東京電力福島第一原子力発電所の中期的リスクの低減目標マップ

令和5年3月1日
原子力規制委員会東京電力福島第一原子力発電所の中期的リスクの低減目標マップの目的

第 1 0 5 回特定原子力施設監視・評価検討会における関係者の主な意見

東京電力福島第一原子力発電所の中期的リスクの低減目標マップ

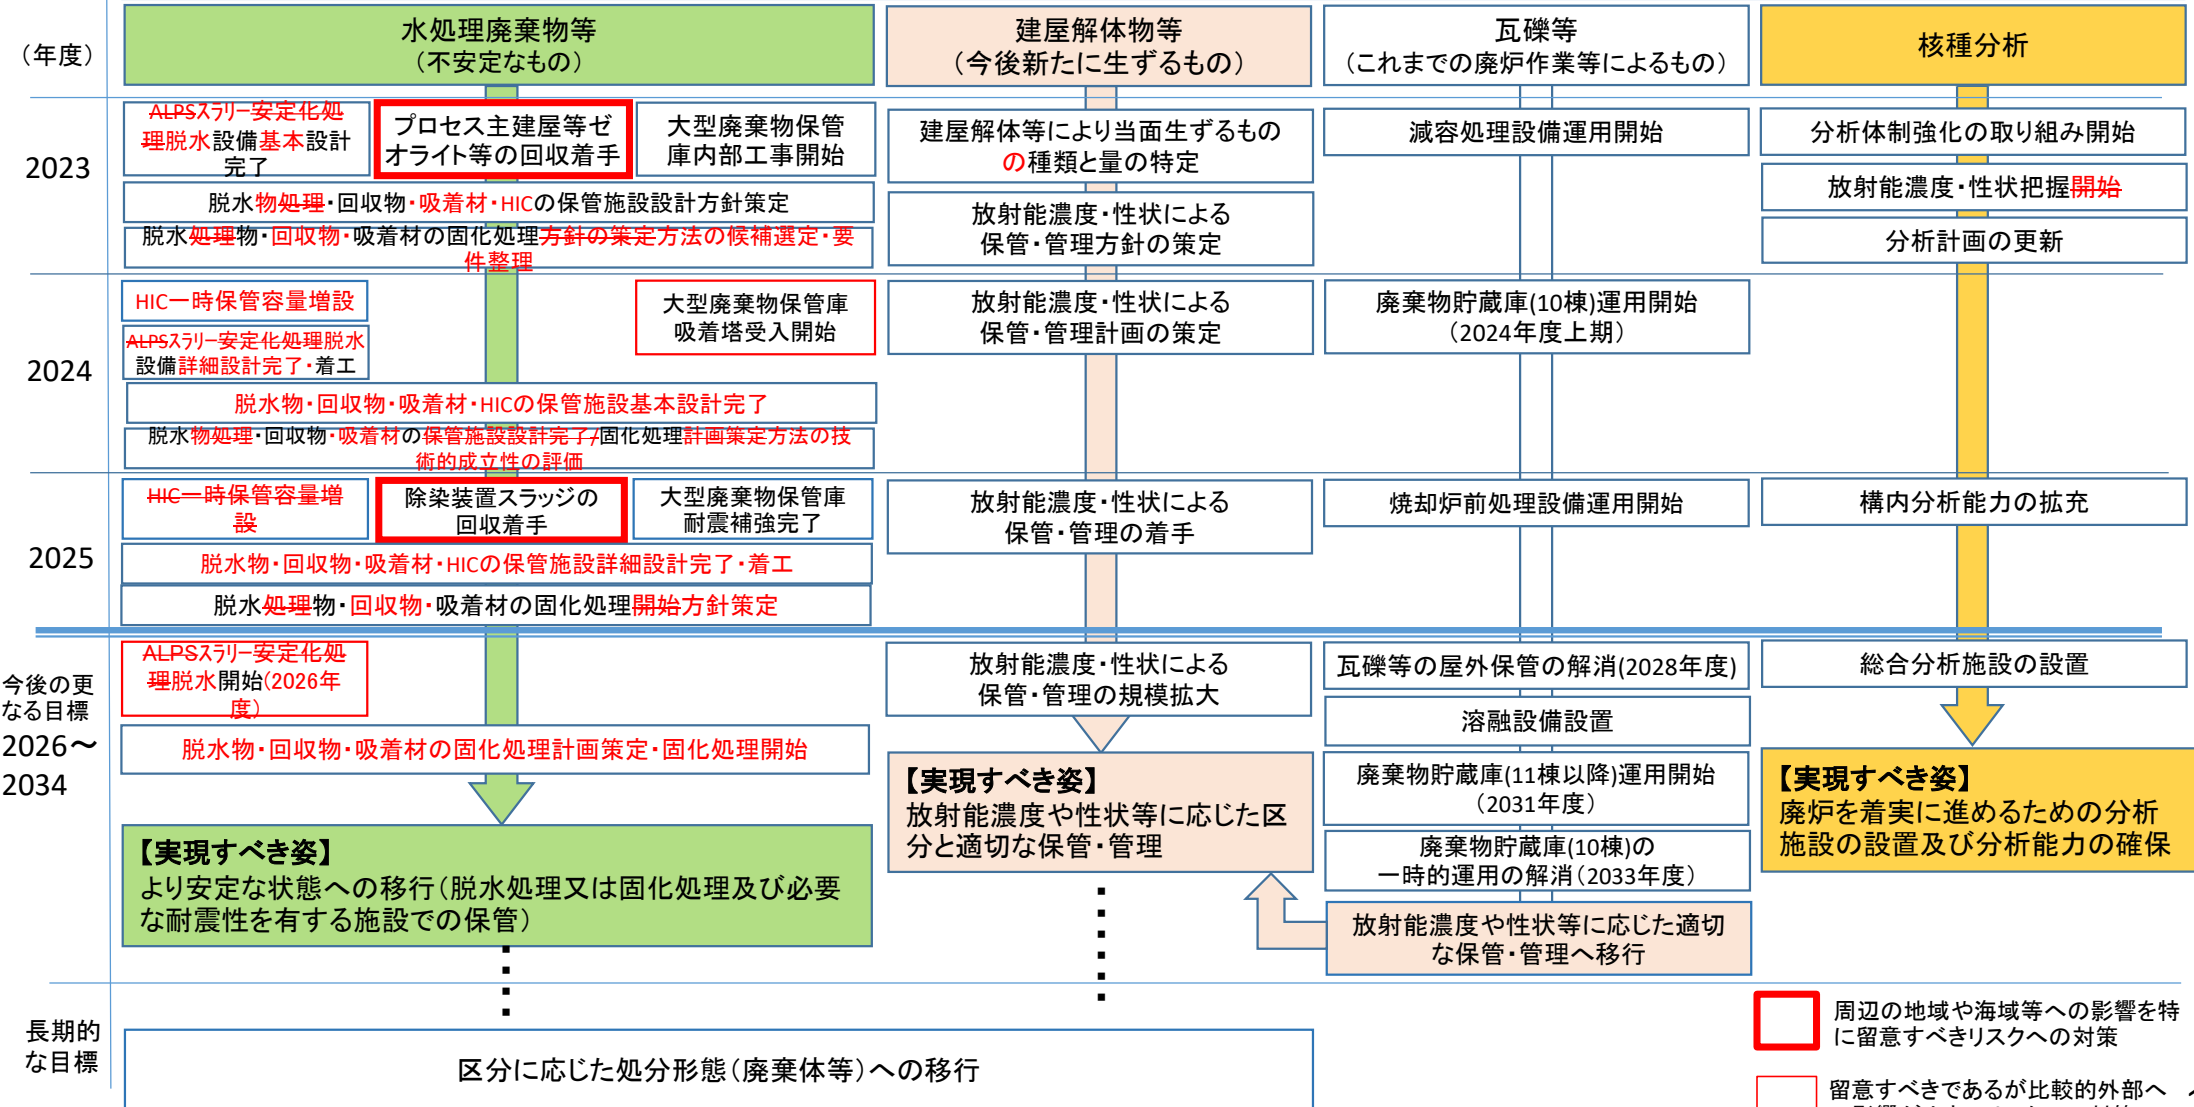
意見者	番号	意見の概要
東京電力	①	「ALPS スラリー安定化処理設備設計完了」の目標時期を 2023 年度から 2024 年度に変更してほしい。
	②	「脱水処理・回収物の保管施設設計完了」の目標時期を 2024 年度から 2025 年度に変更してほしい。
	③	「脱水処理物・吸着材の固化処理方針の策定」、「固化処理計画策定」、「脱水処理物・吸着材の固化処理開始」をそれぞれ「水処理二次廃棄物の処理方針策定に向けた計画の具体化」、「水処理二次廃棄物の処理技術の開発」、「水処理二次廃棄物の分析計画の具体化、更新、及び分析実施」と変更してほしい等。
	④	「大型廃棄物保管庫内部工事開始」、「大型廃棄物保管庫耐震補強完了」の目標時期をそれぞれ 2023 年度から 2024 年度、2025 年度から 2026 年度に変更してほしい。
	⑤	「放射能濃度・性状把握開始」と「構内分析能力の拡充」を一つにまとめて「構内分析能力の拡充（JAEA 第 1 棟の本格運用開始）」とし、目標時期を 2023 年度としてほしい。
	⑥	「HIC 一時保管容量増設」の目標時期を 2025 年度から 2024 年度に変更してほしい。
	⑦	「建屋屋上部等の修繕【雨水対策】」について、これまでに確認されている屋上部の雨水対策は 2022 年度中に完了する見込みであることから、今後は継続的な実施を行うものへ変更してほしい。
井口委員	⑧	ALPS スラリー安定化処理と固化処理の違いが分かるように目標を記載すること。
高坂 福島県 原子力 対策監	⑨	燃料デブリ取出しに伴い発生する固形状の放射性物質（燃料デブリを除く）の保管・管理に係る取り組みを記載すること。
	⑩	まだ達成されていない 1/3 号機 S/C の水位低下、6 号機燃料取り出しについても明記すること。
N D F	⑪	水処理二次廃棄物の処理方針については、まだ結論が出ていない段階であることから、当面の目標としては、処理技術開発やインベントリ評価精度向上を設定すべき。
	⑫	分析について、2025 年度の目標に設定されている「構内分析能力の拡充」の意味するところが不明確。

⑬	固体廃棄物については、際限なく保管できるものではないため、その物量を低減させるための目標を設定すべき。

赤字部分：検討会関係者の意見を踏まえた修正
